Contribution à l'enquête publique « **Evaluation environnementale du projet de renouvellement urbain du quartier Saige à Pessac** » par Pascal Deudon et Daniel Brèthes, membres du jury citoyen de l'opération Quartiers de Demain sur le site de Saige, représentants du jury citoyen pessacais aux Commissions de Dialogue.

Source : Document présenté lors du Conseil Municipal de Pessac du 16 décembre 2025
« Consultation Internationale Quartiers de Demain »

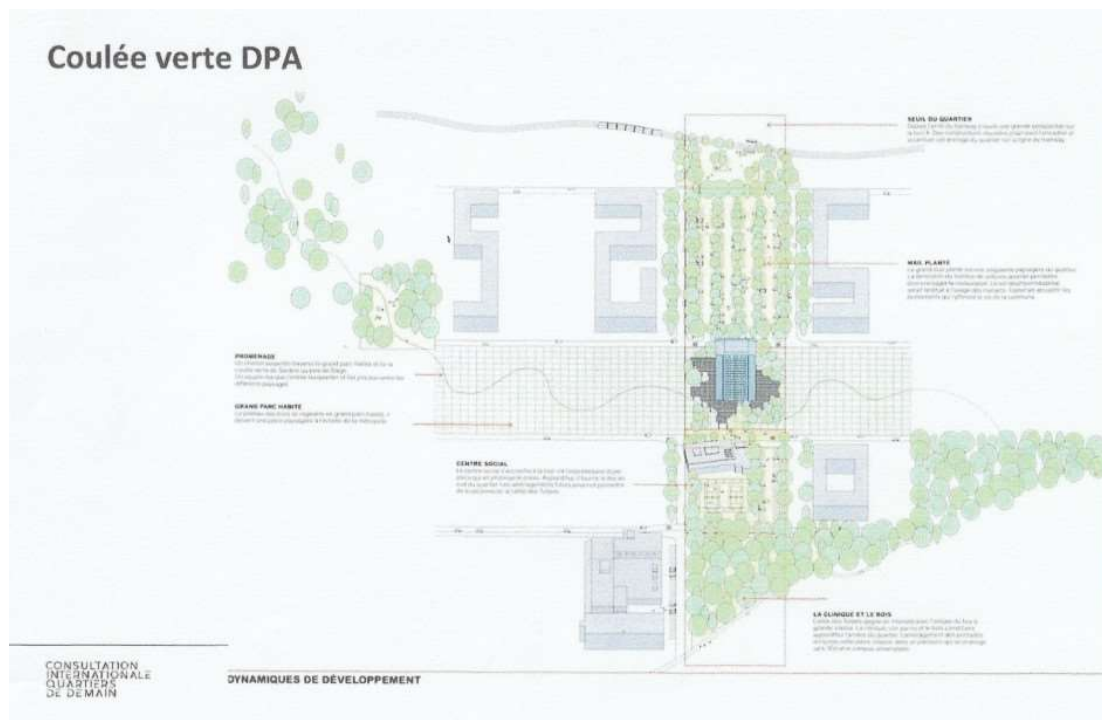
Nous nous étonnons des changements importants entre le plan original du PRU de Saige, le plan de la coulée verte proposée par le lauréat de la consultation internationale de l'opération Quartiers de Demain et celui finalement présenté lors de la séance du conseil municipal de Pessac du 16 décembre 2025. Dans le plan original (page 13 du document Annexes), la coulée verte occupe une large bande allant d'ouest en est entre les bâtiments bas (1, 2 et Résidence la Ramée) et les tours sur l'espace libéré par la destruction des tours 3, 6 et 9. Le grand parking situé entre le bâtiment 2 et la résidence la Ramée étant en partie occupé par de nouvelles constructions basses compensant en partie la diminution du nombre de logements due à destruction des tours et d'une partie du bâtiment 11, définissant ainsi l'allée de la santé et favorisant en principe la mixité sociale.

La coulée verte proposée par le lauréat de Quartier de Demain (Equipe DPA/MBL) prévoyait une emprise plus large en créant une promenade cheminant d'ouest en est entre les tours créant ainsi un grand parc habité. Par la création de petites butes disséminées entre les tours, cette proposition de coulée verte a pour ambition en reconfigurant les vents de réduire fortement les îlots de chaleur présents sur le quartier. Ce projet de coulée verte a été présentée aux membres du jury citoyen avant la commission de dialogue 3 et avait suscité beaucoup d'intérêt pour le jury. La consultation QDD étant couverte par une procédure de confidentialité pour les membres du jury citoyen, nous n'avons pas pu conserver les plans proposés. Ainsi, nous sommes donc dans l'impossibilité d'en diffuser une copie, par contre les services de la mairie de Pessac ainsi que Domofrance doivent en avoir copie. Suite à la désignation du lauréat, des négociations entre l'équipe de concepteurs et la maîtrise d'ouvrage (Domofrance pour la Tour 8 et la Mairie de Pessac pour la coulée verte) ont été entreprise. A notre connaissance, le plan finalement retenu pour la coulée verte (voir figure ci-dessous) prévoit le long d'un axe nord-sud un mail planté sur le parking entre le bâtiment 2 et la résidence la Ramée, une modification de l'environnement paysager au pied de la tour 8 ainsi qu'à l'arrière du Centre Social vers l'allée des Tulipes et l'hôpital Saint Martin. Ce nouveau plan laisse supposer un abandon de la coulée verte proposée initialement par DPA/MBL. Cette modification importante pourrait même être interprétée comme une intervention de DPA/MBL se limitant à un simple espace carré entourant la tour 8 et non pas à la totalité de la zone traversant le quartier d'ouest en est initialement prévue. Rappelons que le projet QDD concernait la transformation de la tour 8 et la création de la coulée verte.

La transformation de la tour 8 ne bénéficiera qu'aux seuls occupants de la tour 8 et peu aux autres habitants du quartier. La coulée verte par contre devait par contre bénéficier à l'ensemble des habitants du quartier ainsi qu'aux personnes étrangères au quartier qui l'emprunteront. Les choix forts proposés par DPA/MBL concernant cette coulée verte semblent donc abandonnés remettant en cause un des points forts du programme QDD qui est sensé profiter à l'ensemble du quartier. Que devient la réduction des îlots de chaleur prônée par DPA/MBL dans son projet initial de coulée verte ? De plus, selon ce nouveau plan, il apparaît que le projet de construction de nouveaux bâtiments et d'allée de la santé semble abandonné. Ceci met à mal les objectifs déclarés d'ouverture du quartier et d'amélioration de la mixité sociale et annulerai la compensation partielle de la diminution du nombre de logements sur le quartier par les nouvelles constructions.

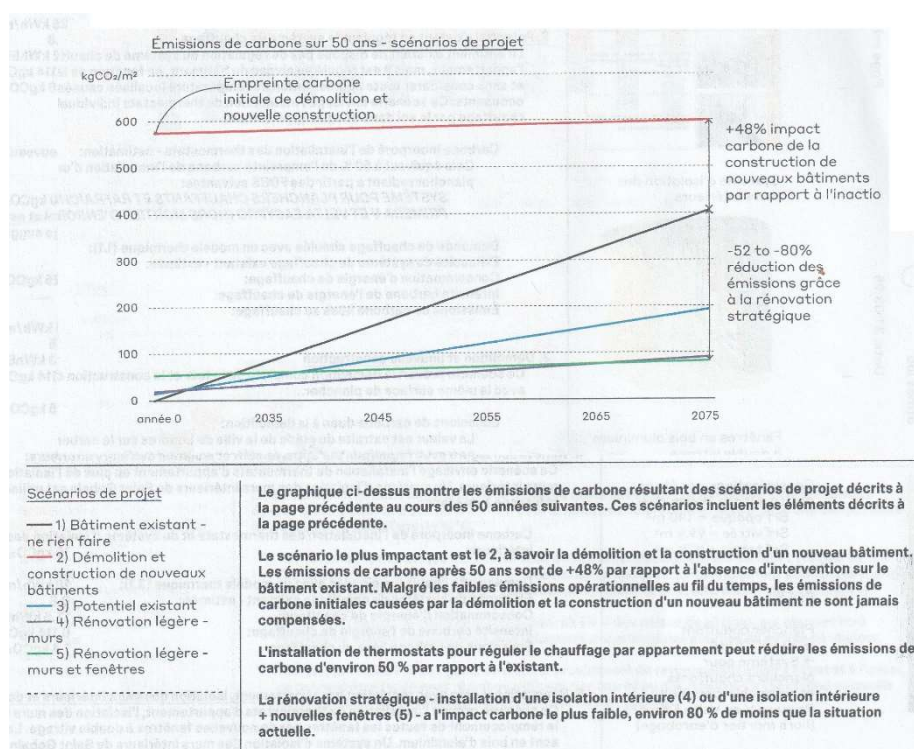
Enfin, aucune réflexion ne semble avoir été menée concernant la réaction des sols une fois les tours démolies. En effet depuis leur construction le sol à la base des tours subit une pression énorme de près de 20 tonnes par m² (masse d'une tour 10 000 tonnes environ, surface au sol 540m²). Une fois la tour démolie, une réaction de décompression devrait se produire. Celle-ci aura une ampleur
